女川原子力発電所2号炉  
可搬型重大事故等対処設備保管場所  
及びアクセスルートについて

平成31年2月28日  
東北電力株式会社

## 10. 指摘事項への回答

図 原子力防災組織の要員(夜間及び休日)  
(合計44名)

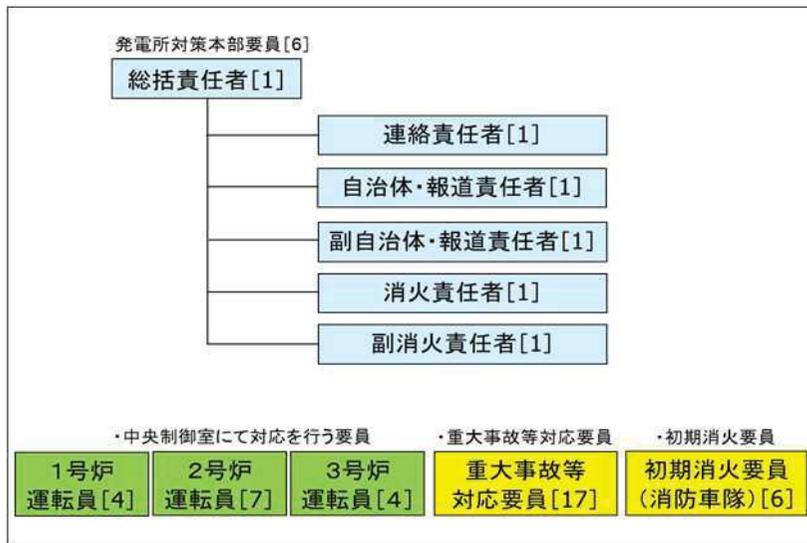
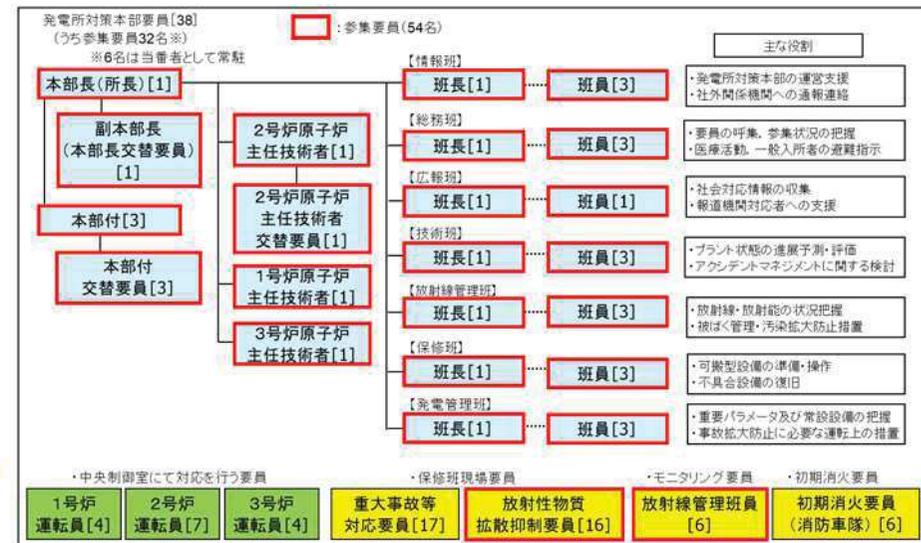
- 大型連休における重大事故等対策要員の参集人数について、再度整理し提示すること。  
(参集要員の確保について、大型連休中の滞在場所を調査したアンケート結果に基づき確保が可能としておりましたが、根拠にならないため、確実な要員確保の観点から指摘されたもの)

- 重大事故等が発生した場合に必要な初動対応を行うため、44名が発電所に常駐している。事故対応に必要な有効性評価上の全ての初動対応※1は、発電所に常駐する44名で対応可能である。
- 長期的な事故対応のために、事象発生後12時間を目途に発電所外の参集要員54名を招集・確保し、体制拡大を図ることとしている。 ※1:アクセスルートの復旧、可搬型設備の大容量送水ポンプ及び原子炉補機代替冷却水系の設置、可搬型設備への給油等
